## DODATEK č. 5

ke Smlouvě o dílo č. d201800311

1. Smluvní strany uzavřely dne 31. 5. 2018 smlouvu o dílo č. d201800311 (dále jen „Smlouva“), jejímž předmětem byla realizace konektivity, strukturované kabeláže, vybavení počítačovou a AV technikou v odborných učebnách základních škol v Chomutově.
2. Předmětem tohoto dodatku jsou změny díla spočívající v záměně vybraných komponent díla za jiné (obdobné), přesunu vybraných technologií mezi jednotlivými částmi díla a odebrání některých nepotřebných technologií po dohodě smluvních stran. V souvislosti s těmito změnami se nemění

**Změnový list č. 12 ze dne 18. 4. 2019**

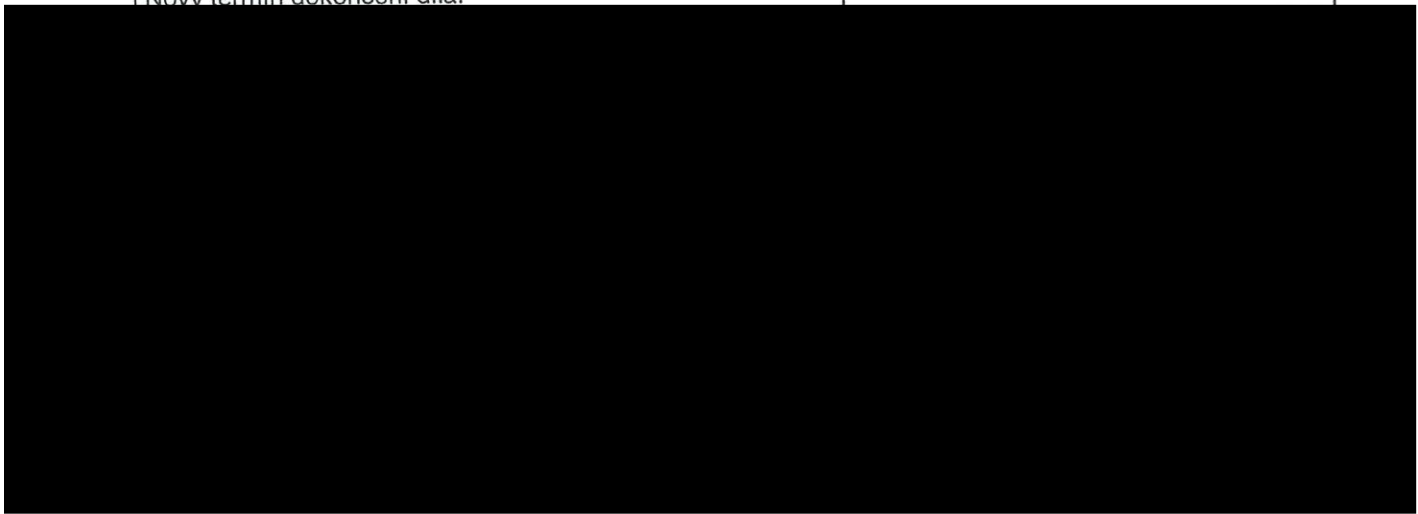
Do serverovny ZŠ Na Příkopech byl umístěn 19" rozvaděč stojanový Triton 15U/600\*600, RMA-15-A66-CAX-A1 v rámci části díla = A5 - ZŠ Na Příkopech (audiovizuální technika).

Do učebny jazyků na ZŠ Zahradní bude umístěn 19" rozvaděč stojanový Triton 15U/600\*600, RMA-15-A66-CAX-A1, ale v rámci části díla B. = B9 - ZŠ Zahradní (strukturovaná kabeláž).

Z důvodu aktuální migrace dat a volné kapacity v montovaném rozvaděči, výška 42U, šířka 800mm, hloubka 800mm v ZŠ Na Příkopech z části díla A5 nebude využit 1ks 19" rozvaděč stojanový Triton 15U/600\*600, RMA-15-A66-CAX-A1.

V době přípravy projektové dokumentace došlo ke zdvojení rozvaděčů pro datovou síť a audiovizuální techniku. Z výše uvedených důvodů se 1 ks 19" rozvaděč stojanový Triton 15U/600\*600, RMA-15-A66-CAX-A1 přesune na ZŠ Zahradní do části díla B9.
